島根原子力発電所 2号機の安全性等に  
係る島根県原子力安全顧問の意見  
(案)

令和 3 年 月 日

島 根 県

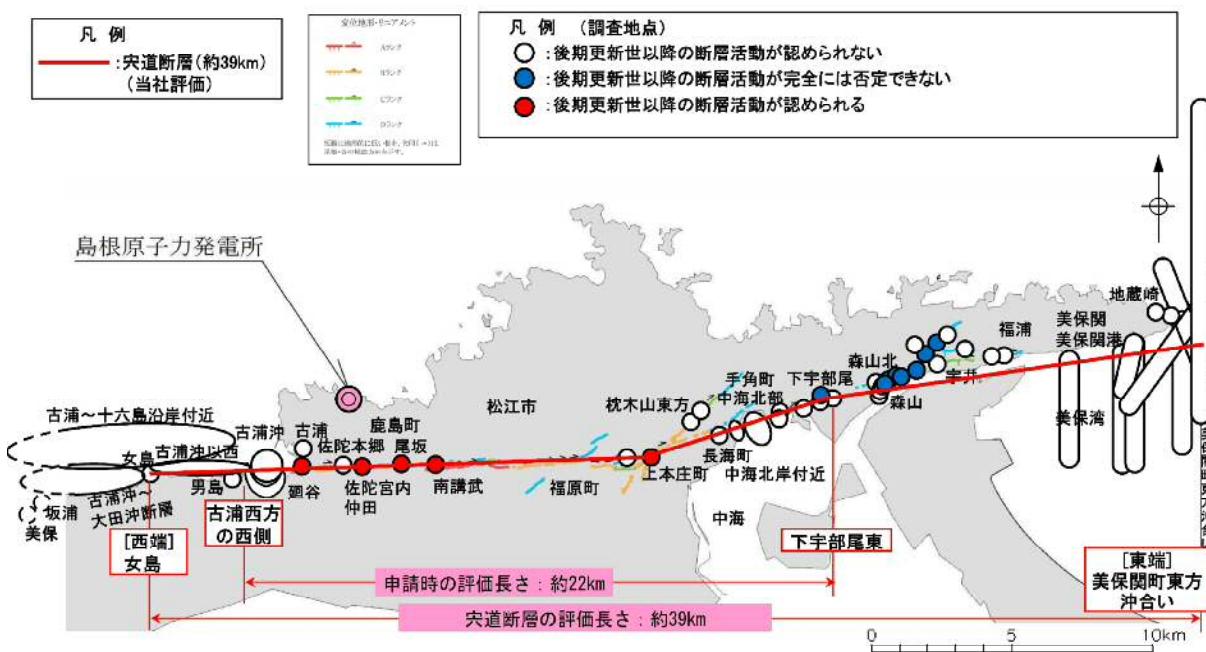
顧問の意見	<p>①東端だけでなく西端についても、西端としている位置から更に西側の陸域・海域の断層との連続性がないことや離隔距離が十分にあることを、数値も含めて説明したほうがいい。こうした調査・評価結果があるならば、的確に表現したほうが安心につながる。(佃顧問)</p> <p>②39km という宍道断層の最大規模を評価する上で、西端部の評価</p>

<p>についても東端と同じレベルの説明を尽くすべき。(釜江顧問)</p> <p>③重力異常はスタティックな地下構造を反映する情報であり、活断層かどうかという情報には直接には結びつかないので、追加調査で断層活動性を示す情報が得られておらず、申請時の東端付近でも断層末端の性状を示している中で、重力異常があるところを活断層が想定される地質構造として思い描くには無理がある。重力異常の情報を取り上げて、ここまで東端を延ばす必要が本当にあるかは疑問。</p> <p>東端については、科学的判断というより工学的、或いは経営的な判断に基づいて決めたものと理解している。</p> <p>(佃顧問 (コメント))</p> <p>④小会議でも申し上げたが、活断層の専門家としては、宍道断層の長さは当初の 22km でも科学的知見に基づいてしっかり余裕を見た長さだと判断していた。</p> <p>中国電力が 39km まで延ばしたことは、科学的というよりは安心を勝ち取るための工学的、或いは経営的判断だと理解している。その理解で間違いないかを国にも伺いたい。(佃顧問)</p>
中国電力の回答	<p>(「顧問の意見」①②について)</p> <ul style="list-style-type: none"> <li>・地質調査の結果、             <ol style="list-style-type: none"> <li>1) 古浦沖から大田沖断層の海域及び沿岸付近における音波探査の結果、古浦沖から女島付近の陸海境界付近における群列ボーリング調査等の結果、さらに、古浦西方から女島付近の陸域における地表地質踏査等の結果、宍道断層の延長部に対応する断層は認められないこと</li> <li>2) 宍道断層の末端性状について、変動地形学的調査の結果、端部付近では断層活動性が低下していること</li> <li>3) 古浦～十六島沿岸付近の重力センターの傾斜部は、後期更新世以降の断層活動が認められない F-①断層及び F-②断層に伴う音響基盤の落差（音響基盤の傾斜部）を反映したものと考えられ、その重力異常は、宍道断層で認められる明瞭な重力異常へ連続しないこと</li> </ol> <p>から、宍道断層は西方へ延長しないと評価している。</p> </li> <li>・宍道断層の西端と評価した女島および文献に断層が記載されている更に西方の美保において地層の急傾斜部が認められるが、これらの連続性は確認されず、また、露頭調査の結果、急傾斜部を示す層理面沿いは固結・密着していることから、固結後の断層活動は認められない。更に西方海域には大田沖断層が確認されるが十分な離隔がある。</li> </ul>

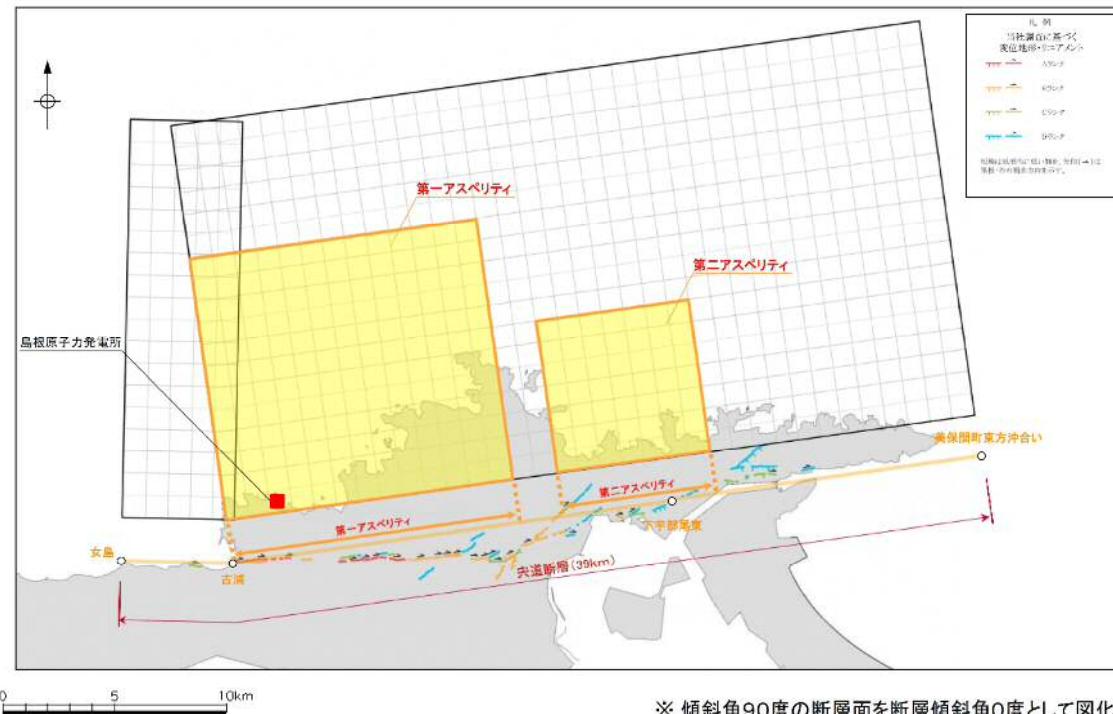
<p>(岩田顧問 (コメント))</p> <p>③海域三連動の断層傾斜角の設定にあたっては、現在の応力場もしくは発震機構を基にした検討を行っているか。こうした説明があったほうが分かりやすい。(岩田顧問)</p> <p>④35° の断層傾斜角を採用することが基本モデルとしては適切でない理由は何か。断層傾斜角という実態的に見えないものを想定した時に、どういう説明ができるのか。</p> <p>古い断層と同じ場所で新たに破壊面を作るのは不自然に感じるので、判断根拠を明確に文章化したほうがいい。(佃顧問)</p> <p>⑤地表付近で確認された 35° という傾斜角が、地下の地震発生層では 70° と広角になっていくとしているので、どういう絵が描けるかという断層のイメージングについて説明があったほうが良い。</p> <p>地表付近の音波探査結果からすぐに地震動評価のためのモデル化を行っている印象があるので、一般の方の理解を進めるためにはもう少し段階を踏んだ説明を加えるべき。(佃顧問)</p> <p>⑥海域三連動の断層傾斜角に関しては、地下深部の情報が十分無い中で 70° を基本モデルとすることは理解できるが、音波探査図のどこかの変形を見れば良いかは一般人には分かり難いと思う。<math>D_1, D_2</math> といった境界層の評価位置も分からないので、説明資料にはもう少し工夫があって良いと思う。</p> <p>(佃顧問 (コメント))</p> <p>⑦海域三連動については、段階を追った判断のプロセスを明確にしてほしいという気持ちがあった。反射記録等では活断層の可能性は非常に低いと判断される一方で、その次の段階として、上載層が分布しておらず後期更新世以降の活動を評価できなかったため、活断層と見なして断層モデルを作成したと理解している。</p> <p>また、海域三連動の基本震源モデルにおける断層傾斜角を図で表現するなら、観測事実がある 2km までの区間は 35° 、2km 以深は 70° と描くのが正しいのでは。そうすると図の上では敷地に近づくように見え、影響を確認したくなる。</p> <p>観測事実は揺るがないので、2km までの区間も 70° としなければいけない理由があるなら聞いておきたい。(佃顧問)</p>

中国電力の回答	<p>(「顧問の意見」③④について)</p> <ul style="list-style-type: none"> <li>・断層傾斜角については、以下のレシピの考え方に基づき、より信頼性の高い情報を考慮して設定することとしている。           <ol style="list-style-type: none"> <li>対象とする断層についての反射法探査結果等、断層の傾斜角を推定する資料がある場合にはそれを参照する</li> <li>周辺にある同じタイプの断層から傾斜角が推定できる場合</li> </ol> </li> </ul>

・ほぼ東西の走向を持つ海域三連動が現在の東西圧縮応力場で活動する場合、主に横ずれの断層活動を示すと考えられることから、レシピの考え方に基づき、当該断層の周辺で発生した横ずれ断層による地震の断層傾斜角を参考して設定している。参考した地震のうち、M 7 クラスの大規模地震の断層傾斜角は  $90^\circ$  であり、中小地震の断層傾斜角は平均的には  $80^\circ$  程度、最も傾斜しているものでも  $71^\circ$  であることから  $70^\circ$  に設定している。

#### 【論点<14>参考：基準地震動 Ss-D と標準応答スペクトルの比較】

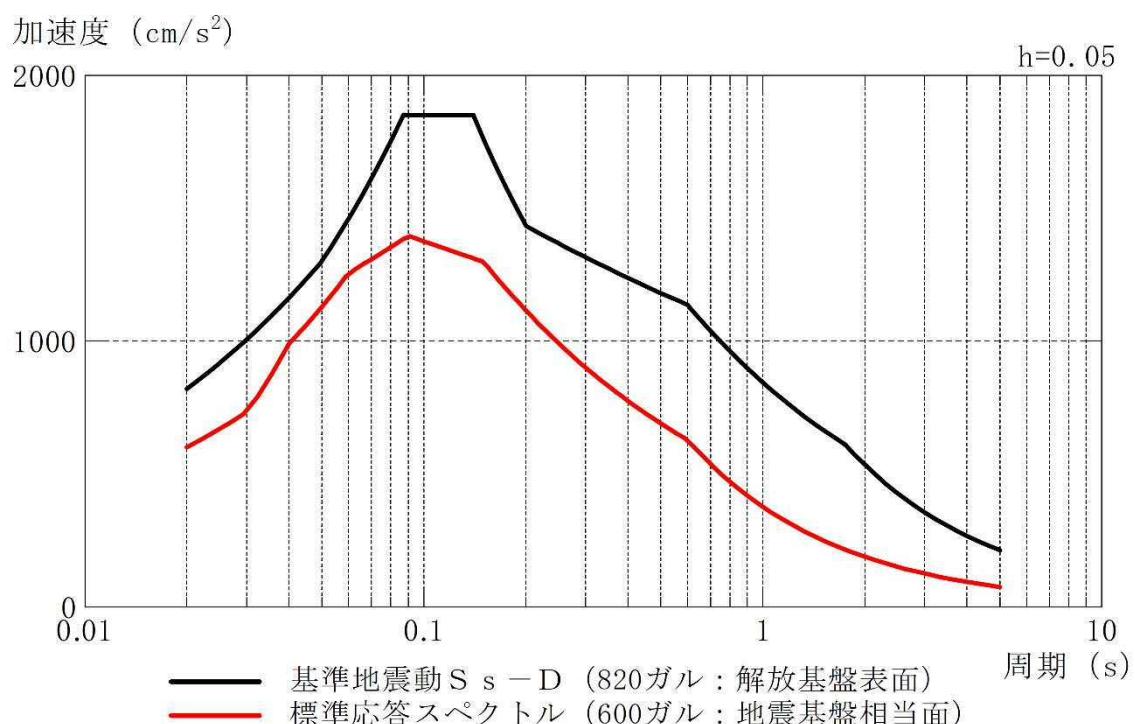
震動に大きな影響を与えないことは図を見ればわかる。 (釜江顧問 (コメント))
--	--

### 【論点<19>参考：三軸粘性ダンパを設置した配管系の加振試験】

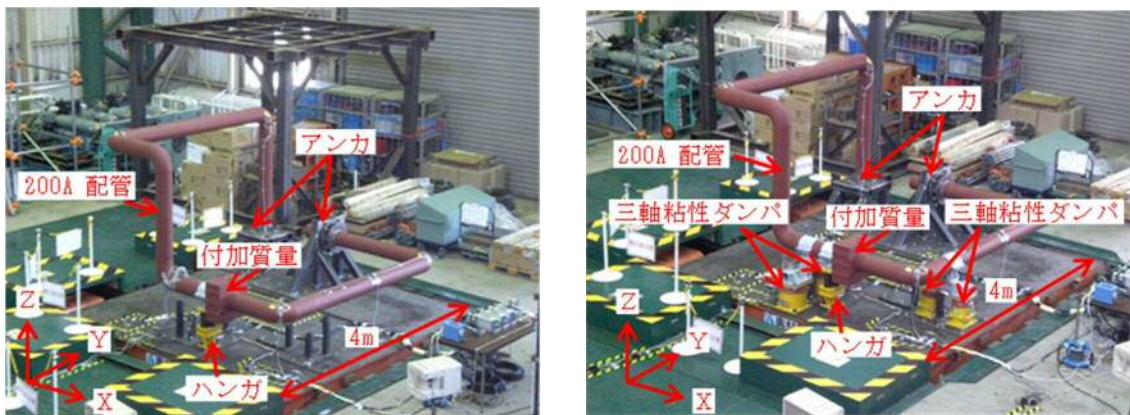
顧問の意見	<p>①制震装置を設置することで配管系の固有周期のピークが少し短周期側に移動しているのは、減衰の効果によるものか。応答倍率は下がっており、応答としては全く問題ないと思うが、減衰の付与と周期の関係があるのか教えてほしい。</p> <p>(釜江顧問)</p>
中国電力の回答	<p>(「顧問の意見」①について)</p> <ul style="list-style-type: none"> <li>制震装置は主に減衰を付与するが、装置自体が少し剛性を持っている。このため、制震装置を設置すると配管系として硬くなり、共振ピークの位置は短周期側にずれる。</li> </ul>
